# **AVVISO IMPORTANTE PER LA SICUREZZA SUL CAMPO**

<b>Oggetto:</b>	possibile corrispondenza errata dell'immagine al contorno durante il monitoraggio del movimento
<b>Prodotto:</b>	Elekta Unity
<b>Ambito:</b>	i numeri di macchina a cui è applicabile sono i seguenti: 600002, 600005, da 600007 a 600014, da 600016 a 600040, 600042, 600044, 600047, 600048.
<b>Rilascio dell'avviso:</b>	febbraio 2021

Questa comunicazione sostituisce l'IFSN 200-01-801-010, in cui Elekta comunicava ai clienti Elekta Unity che i contorni 2D sovrapposti alle immagini RM Cine 2D per il monitoraggio visivo del movimento potevano essere calcolati in modo errato.

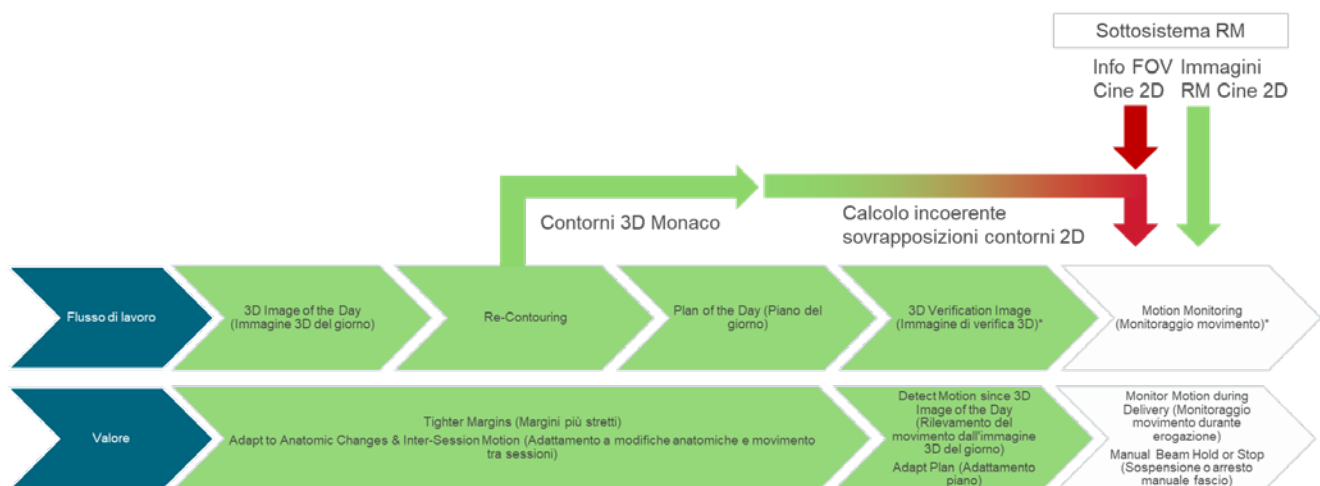
- L'IFSN originale indicava che "... il sistema non è in grado di mettere in scala correttamente l'immagine RM Cine 2D, pertanto invia a TSM le dimensioni dell'immagine errate".
- Più precisamente indicava che il sottosistema RM fornisce correttamente le immagini RM Cine 2D in base al campo visivo ricostruito dichiarato nell'ExamCard, ma in alcuni casi viene utilizzato il campo visivo errato nel calcolo del contorno sovrapposto Cine 2D.
- Le immagini RM Cine 2D non sono interessate dal problema, pertanto sono acquisite e visualizzate correttamente.
